原産地表示追加のお知らせ

2022年10月(2025年11月改訂B版)

MELSEC iQ-Fシリーズ, MELSEC-Fシリーズ

FAM-D-0057-B

電源ケーブル

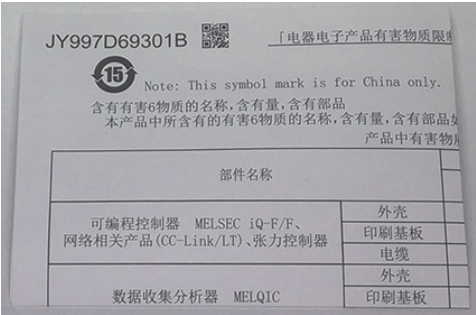
項目	対象形名	変更前	変更後
製品上のラベル	FX2NC-100BPCB FX2NC-100MPCB FX2NC-10BPCB1		 製品上に原産地を表示したタグを追加します。

原産地表示追加のため。

FX30P用シーケンサ接続ケーブル

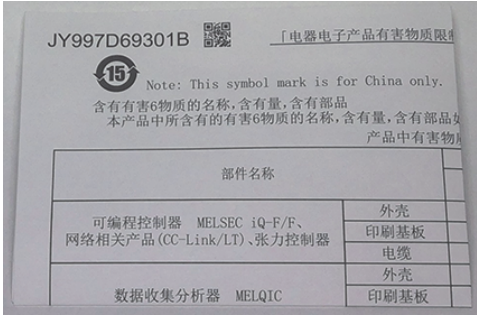
項目	対象形名	変更前	変更後
製品上のラベル	FX-20P-CAB FX-20P-CAB0 FX-20P-CADP		 <p>製品上のラベルに原産地表示を追加します。</p>
梱包箱			 <p>梱包箱へQRコードを追加します。</p>
中国RoHS対応 マークチラシ	FX-20P-CAB		 <p>同梱されている中国RoHS対応マークチラシの内容を15マークからeマークへ変更します。</p>

- ・ 原産地表示追加のため。
- ・ 生産時の部品管理のため。
- ・ 改正中国RoHSにおける含有量が制限値内のため。

RS-232C通信ケーブル

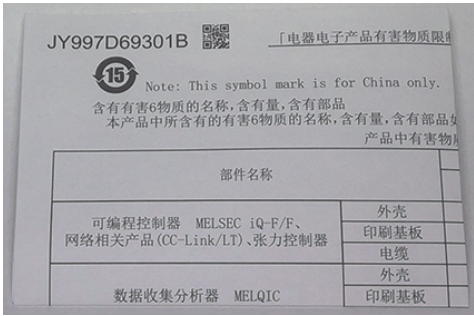
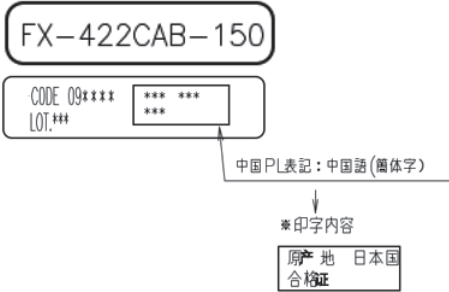
項目	対象形名	変更前	変更後
製品上のラベル	F2-232CAB-1 FX-232CAB-1		 製品上のラベルに原産地表示を追加します。
中国RoHS対応 マークチラシ			 同梱されている中国RoHS対応マークチラシの内容を15 マークからeマークへ変更します。
梱包箱			 梱包箱へQRコードを追加します。

- 原産地表示追加のため。
- 改正中国RoHSにおける含有量が制限値内のため。
- 生産時の部品管理のため。

汎用入出力ケーブル

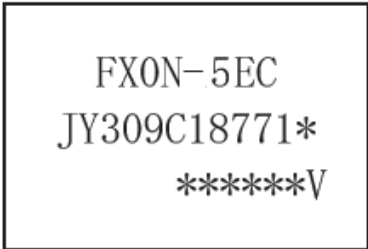
項目	対象形名	変更前	変更後
製品上のラベル	FX-16E-500CAB-S		 <p>管理番号を原産地表示に変更します。</p>

原産地表示追加のため。
